GOVERNO DO DISTRITO FEDERAL
SECRETARIA DE ESTADO DE DESENVOLVIMENTO URBANO E
HABITAÇÃO DO DISTRITO FEDERAL

DIRETRIZES DE INTERVENÇÃO VIÁRIA

- DIV 08/2022 -

**DIRETRIZES DE INTERVENÇÃO VIÁRIA PRA PONTOS DE ENTREGA VOLUNTÁRIA (PEV) LOCALIZADOS
NA QR 608 E QR 527- SAMAMBAIA.**

Figura 7 - Sistema Viário e ocupação de área pública.

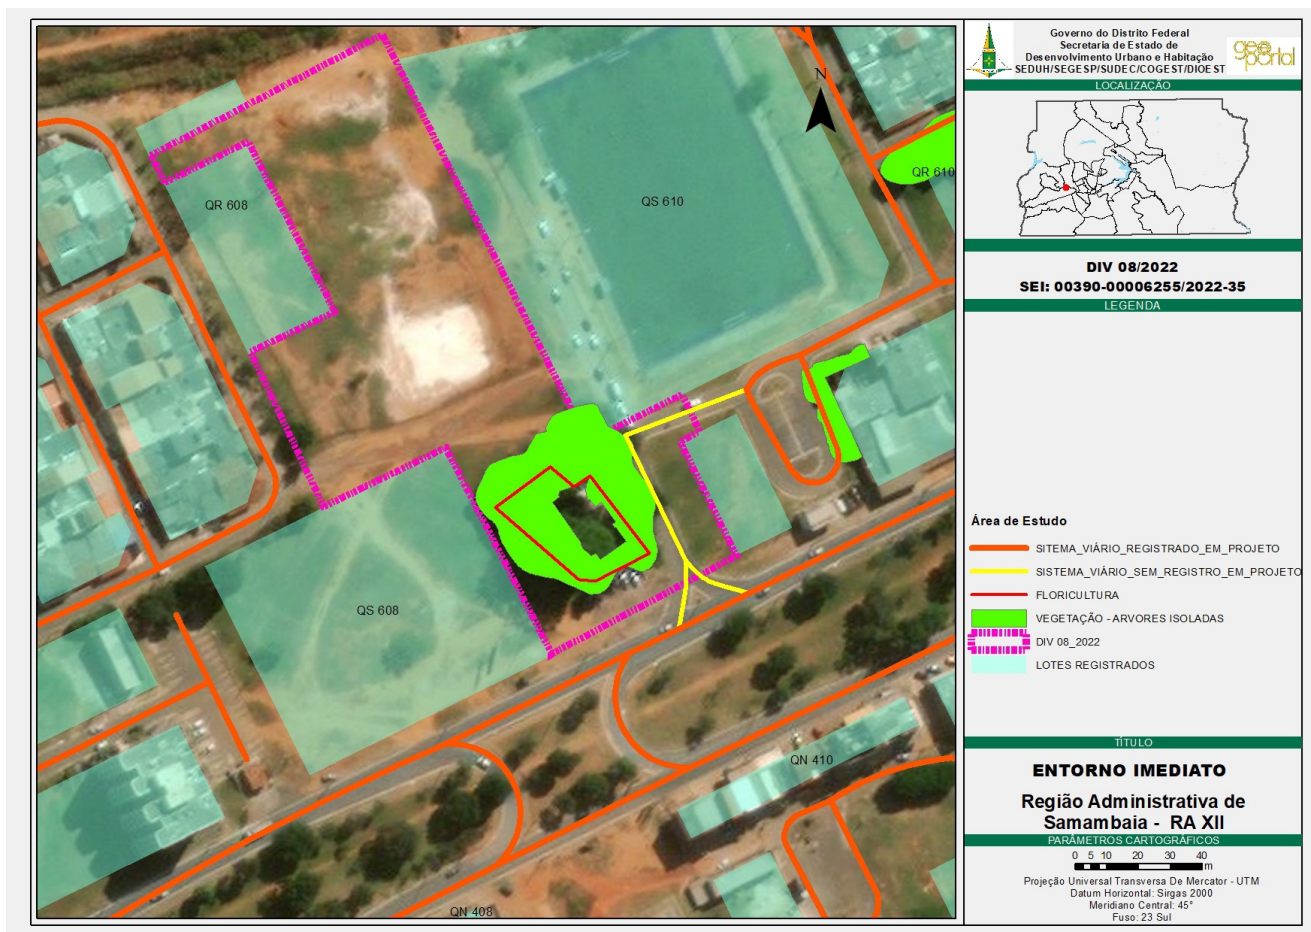
6.1.2. A área do PEV está localizada em espaço livre de uso público ELUP entre QR 610 e QR 608. A proposta de acesso viário apresentada pela NOVACAP se dá por via local da área residencial (Figuras 6 e 7). Em análise ao projeto registrado foi identificado também sobreposição da via solicitada com a ciclovia prevista no projeto.

6.1.3. Em análise ao entorno imediato da área, foi identificado que parte do sistema viário executado não possui projeto de urbanismo registrado (Figura 7). Também há uma floricultura ocupando área pública entre dois lotes destinados a unidade de ocupação do Solo Inst EP.

Figura 18 - situação atual PEV QR 608

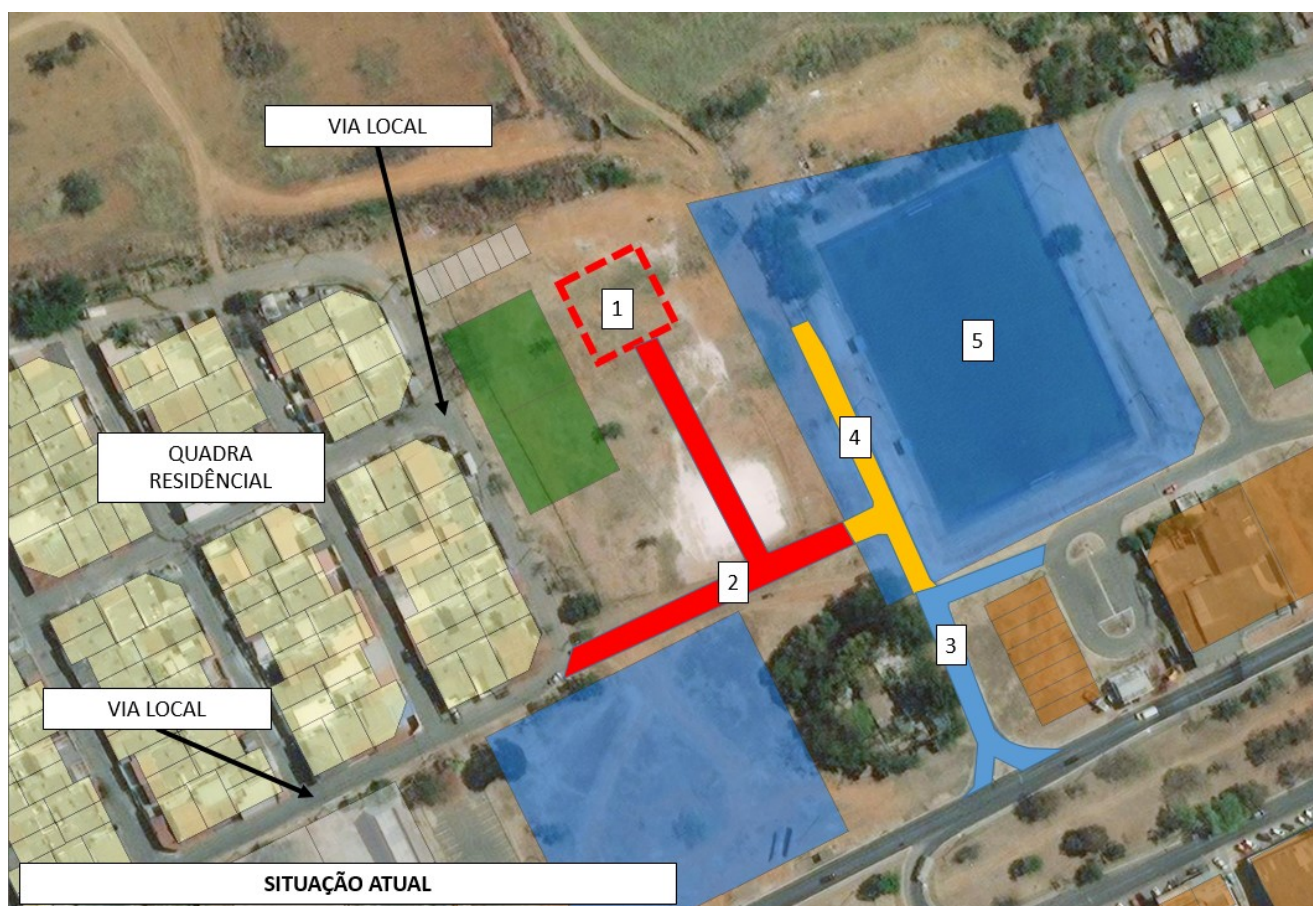
8.3.1. Em vistoria no local foi identificado que a ligação viária para o PEV já foi executada no local, contudo apesar da localização do PEV ter sido aprovada pela SEDUH, a obra foi executada sem diretriz urbanística e aprovação do projeto pelo setor responsável. Portanto, a execução da via na área possui interferências importantes conforme Figura 18.

8.3.2. **(1)** PEV - A localização do PEV foi aprovada pela SEDUH, condicionada a realização de projeto de sistema viário. O acesso viário ao pev foi executado sem aprovação do setor responsável e sem as diretrizes necessárias para a elaboração do projeto.

8.3.3. **(2)** Acesso ao PEV - O Acesso executado para o PEV interliga uma via local na área residencial e uma via localizada dentro do lote Inst EP; Essa ligação descaracteriza o caráter de via local da área residencial transformando-a em uma via de circulação. A consequência dessa ligação induz aumento de fluxo de veículo na área residencial. Dessa forma, caracteriza um conflito na área residencial pois o caráter de baixa incomodidade dessas áreas deveriam ser preservados.

8.3.4. **(3)** Via executada sem projeto - Este acesso executado interliga a 2ª Avenida Norte à Quadra QR 608 e 610, contudo essa via não faz parte do projeto de urbanismo oficial e portanto foi executada irregularmente sem os tramites de projeto.

8.3.5. **(4)** Via executada no lote - A via localizada no lote AE 1 não pode ser considerada na presente diretriz por não se tratar de área pública.

8.3.6. **(5)** Lote AE 1 - O Lote AE 1 de Equipamento Público possui um campo de grama sintética e não e deve ser considerado como uma unidade imobiliária que Possui o uso Institucional Equipamento Público conforme a Lei de Uso e Ocupação do Solo.

10.7.1. A via de acesso a 2ª Avenida Norte e ao bolsão de estacionamento da área comercial deverá ser regularizada em projeto, considerando que esta foi executada sem projeto oficial registrado;

10.7.2. Apesar de já ter sido implantado, o acesso viário ao PEV **não poderá ser executado a partir da via local residencial** para evitar impacto de trânsito de veículos de grande porte na área residencial.

10.7.3. Conforme a Figura 12, o acesso ao PEV deverá ser definido a partir da via de ligação a 2ª Avenida Norte que será regularizada.

10.7.4. A via executada dentro do lote AE 1 registrado em cartório, na qual se encontra o

campo de grama sintética não poderá ser utilizada como elemento de passagem para o acesso ao PEV pois esta via não faz parte de área pública;

Figura 19 - Situação Atual PEV QR 527

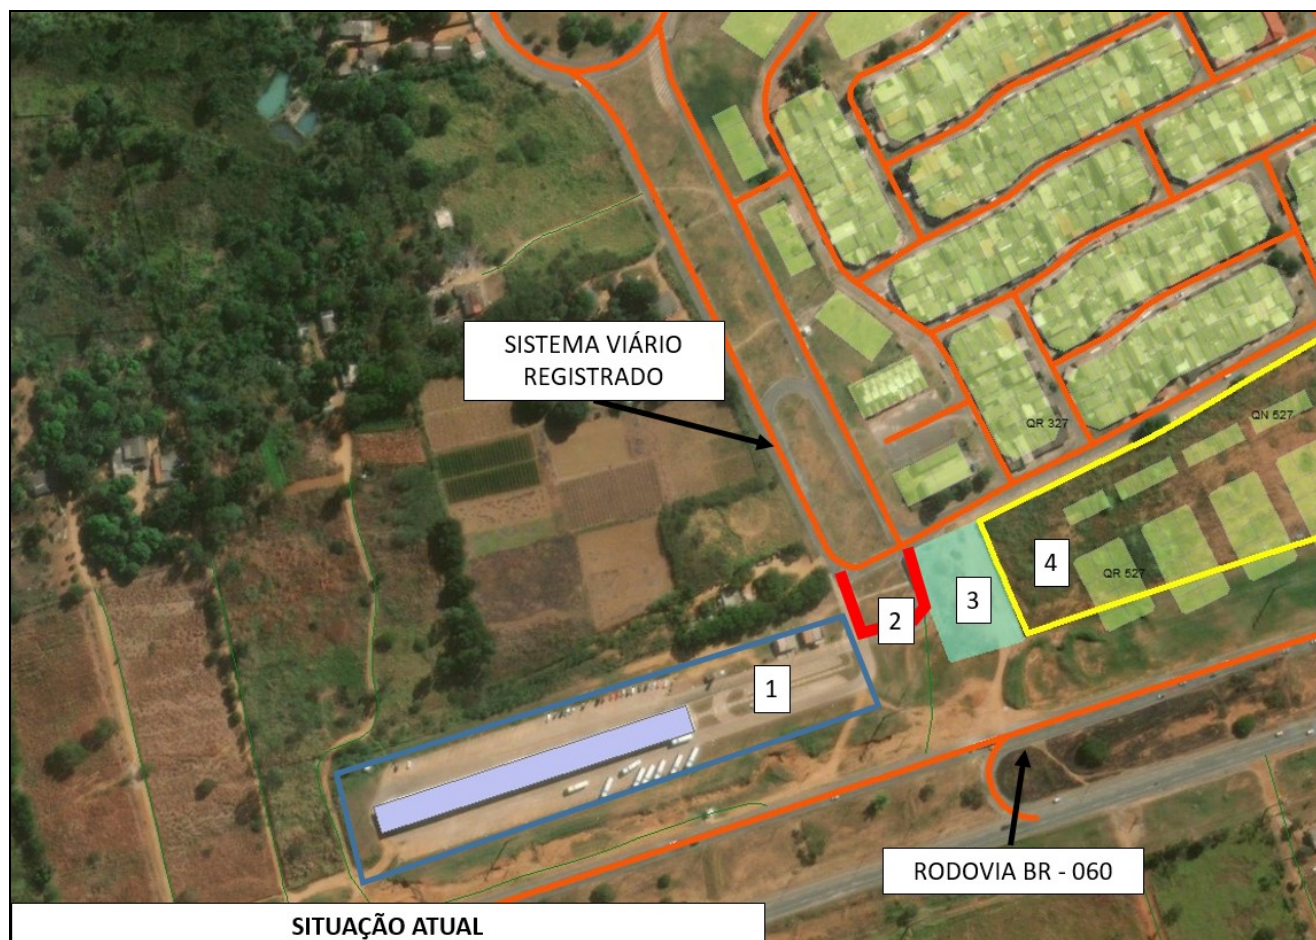
8.4.1. Foram identificadas interferências importantes a serem consideradas na área de intervenção, conforme Figura 19;

8.4.2. **(1)** Terminal de ônibus - O Terminal já se encontra em funcionamento, mas aguardar registro do projeto de criação do lote.

8.4.3. **(2)** Via executada sem projeto - A via dá acesso ao Terminal de ônibus mas não há projeto de urbanismo.

8.4.4. **(3)** Área do PEV - A área definida como PEV é um conhecido ponto de despejo de lixo irregular e está localizada entre o terminal de ônibus e a Garagem de ônibus.

8.4.5. **(4)** Garagem de ônibus - A Garagem de ônibus localizada ao lado da área do PEV está em desconformidade com o projeto de urbanismo URB/MDE 23/1991 que previa lotes comerciais e de habitação unifamiliar no local.

10.8.1. O Acesso ao PEV deverá ser efetuado pela via frontal já executada e **portanto não poderá ser feita pela rodovia BR 060**;

10.8.2. O sistema viário que dá acesso ao Terminal rodoviário deverá ser regularizado;
